ADENDUM #1

A las compañías que retiraron las Bases de Licitación Privada **LP-MPC-GT-10-2025**
"PAVIMENTACIÓN 13 CALLE, 6 A 8 AVENIDA, BARRIO SAN MARTIN, PUERTO
CORTÉS, CORTÉS, HONDURAS", se les da conocer lo siguiente:

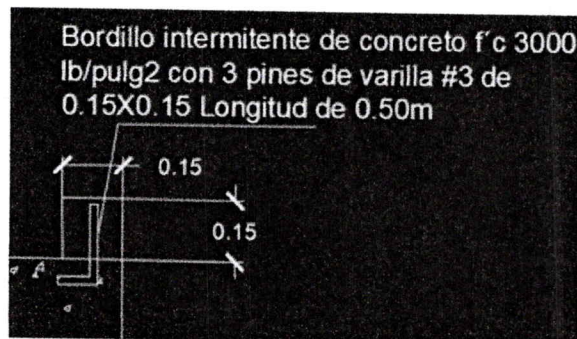
5. Favor proporcionar el plano de distribución de juntas, en donde se indique la cantidad y distribución de juntas longitudinales y transversales.
R/=

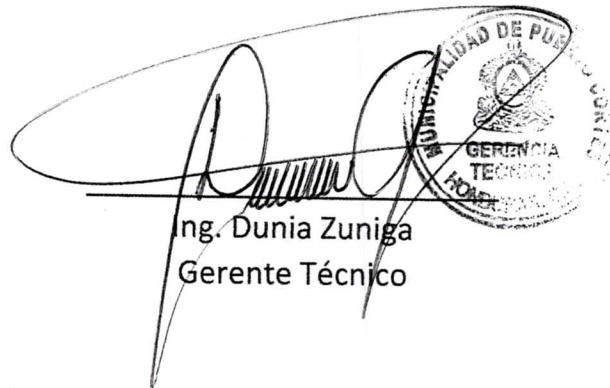
6. Favor aclarar si solo la junta longitudinal de construcción llevará acero #4 @60, L=60 cm.
R/= Es correcto su entender.
7. Favor proporcionar el detalle típico del bordillo, ya que no indica si va ser corrido o intermitente, si fueras intermitente, dar las dimensiones del bordillo y los espacios entre ellos.
R/= El bordillo será de 0.15x0.15m con una longitud de 0.50m y una separación entre bordillos de 0.50m
